リニア中央新幹線に関する質問書（N02）に対する回答

南木曾町リニア中央新幹線対策協議会
会長 南木曾町長 宮川 正光 様

東海旅客鉄道株式会社

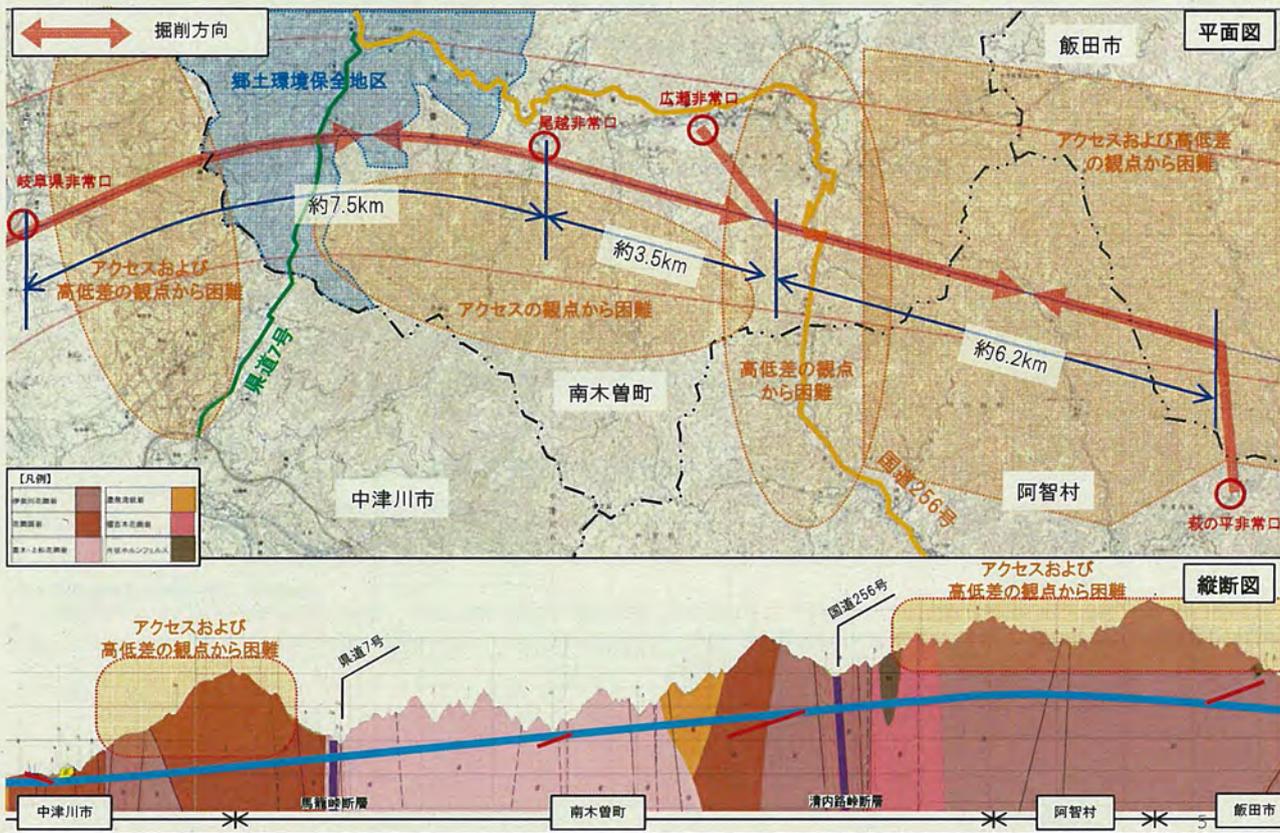
②-1 町内2か所の非常口の削減については、JR東海の計画が妥当であるとして国の認可がおりた状況では、「不満ではあるものの町内2か所の非常口を容認せざるを得ない」という意見があるものの、「非常口の削減はできない」とする貴社の資料や説明では、十分な検討がなされたのかという点で、いくつかの疑問がある。

非常口の削減について、この質問書とは別に質問・意見を通知するので、再検討しその結果を対策協議会に報告することを求める。

・トンネルの施工計画については、社内でも十分検討すると共に、学識経験者やトンネル工事の専門家にもご意見をいただきながら進めてまいりました。

・非常口の削減については、2027年を期限とした工事工程、周辺地形、本線の線形及びアクセス道路等を勘案すると、削減することは困難です。

○運行台数の調整(平準化)のイメージ(広瀬非常口)

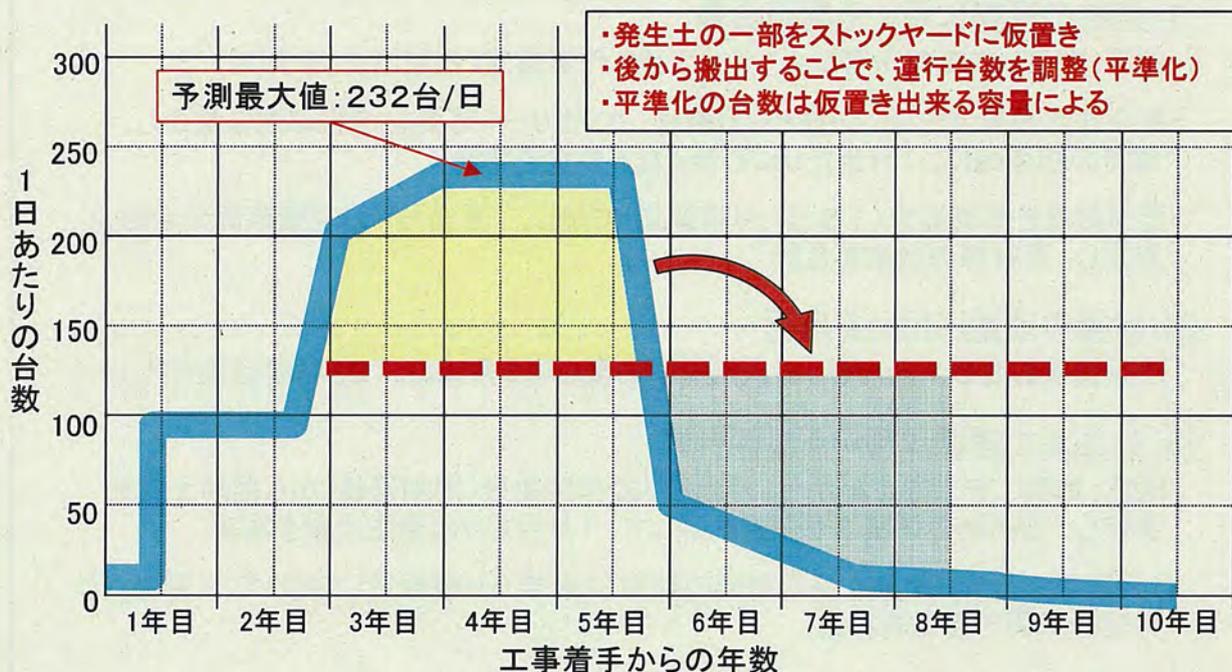
④-4 2か所の非常口の掘削年度をずらすことで、年間の発生土量を調整し、工車用車両を調整できないか。資料による説明を求める。

ストックヤード活用による平準化

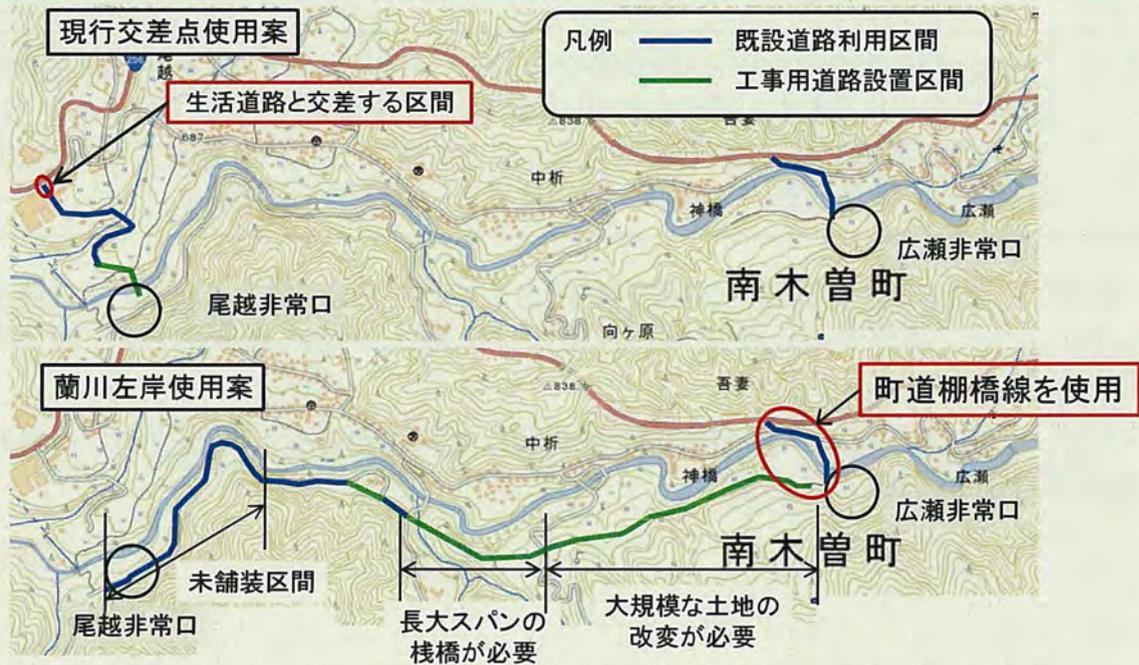
⑤-1 夏虫非常口については町道棚橋線の全面改良、尾越非常口については町道蘭広瀬線と国道256号との現交差点を使用しないよう工事用道路の新設、あるいは蘭川左岸に別ルートを検討を要請する。

・町道棚橋線及び町道蘭広瀬線と国道256号との交差点については、当社も拡幅や安全対策が必要になると認識しております。

・まずは、具体的な拡幅計画や安全対策を検討するため、現地の測量・調査を実施させていただきたいと考えております。

・測量・調査結果からこれまでいただいたご意見を踏まえ、具体的な拡幅計画を策定し、それをもとに道路管理者と打合せをさせていただきたいと考えております。

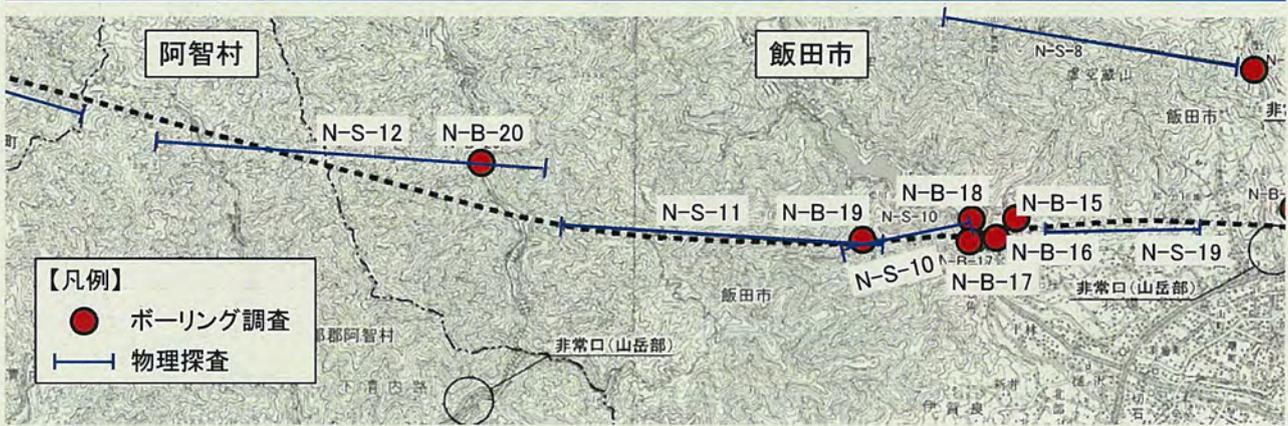
⑥-1 南木曾町の水資源について、環境影響調査の結果「地下水・表流水への影響は少ない」との説明を受けたが、説明が抽象的であり、かつ、非常に難しく理解できない点が多い。ボーリング調査や水質調査、弾性波調査などの調査結果などの資料を示したうえで、なぜ影響が少ないといえるのか改めて丁寧な説明を求める。

・トンネルの工事及び鉄道施設の存在に係る地下水の水位への影響について、評価書における南木曾町内の予測は、「王竜寺川から岐阜県境までのトンネル区間全般としては小さいものの、破碎帯等の周辺の一部においては、地下水・水資源へ影響を及ぼす可能性がある」としました。

・地下水の予測では、まず高橋の方法により、トンネルの工事によって地下水が流入する可能性のある範囲(予測検討範囲)を算出しました。この方法は周辺地形、トンネル深度等に基づいて設定されたもので、ある程度安全側に影響範囲が広く求められます。
